**INFORME DE
AUDITORÍA TÉCNICA EXTERNA**

**PROYECTO DE CONSERVACIÓN VIAL DE
SAN JOSÉ**

**Ruta 39, Circunvalación
LPCO-018-01**

OCTUBRE 2006

Gráfico No.2: Deflexiones obtenidas en el tramo intervenido.

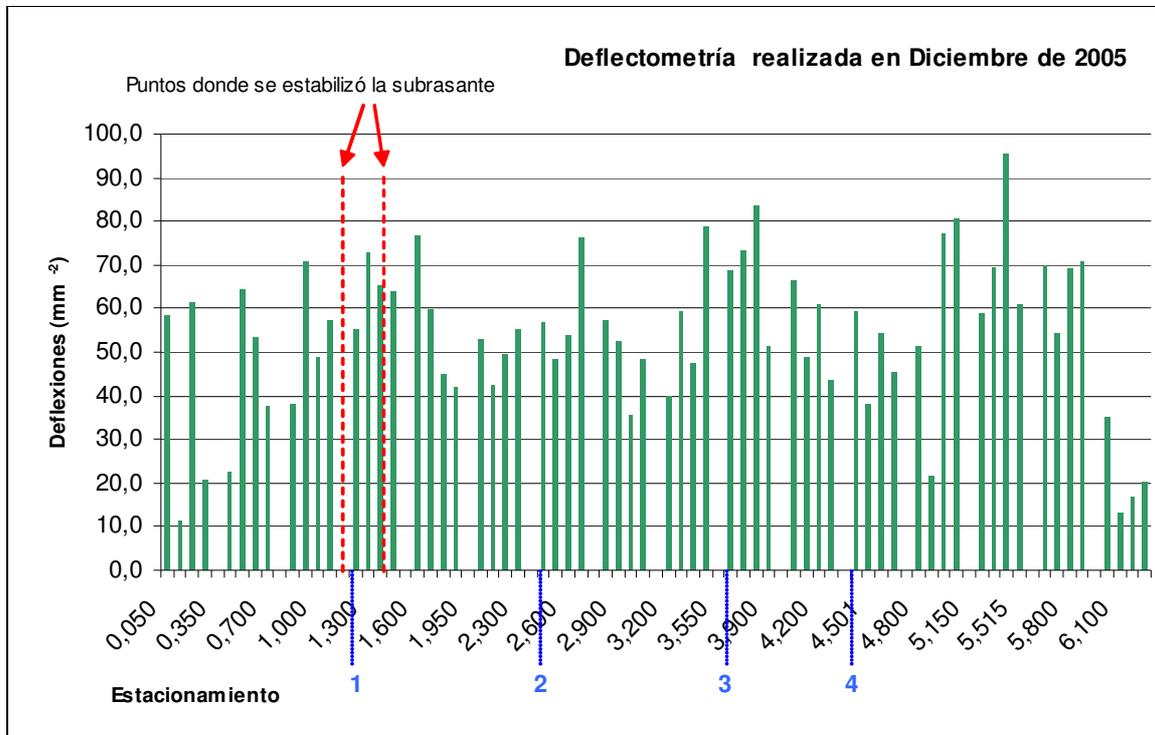
En el gráfico No.2 se muestra las deflexiones obtenidas luego de la intervención en este tramo. Como se puede observar en este gráfico se presentan deflexiones que evidencian que la vía continúa teniendo problemas de capacidad estructural (resistencia al tráfico).

Se considera que para deflexiones mayores a 25 centésimas de milímetro ya es una condición regular, si lo vemos desde el punto de vista puntual con la deflexión bajo el sitio de carga. Ya para deflexiones mayores a 45, se considera malo y para mayores a 75, pésimo.

De acuerdo al cálculo de este índice con las deflexiones obtenidas en el tramo auditado, se obtuvo un SAI de 58, lo que le asigna una categoría estructural de regular.
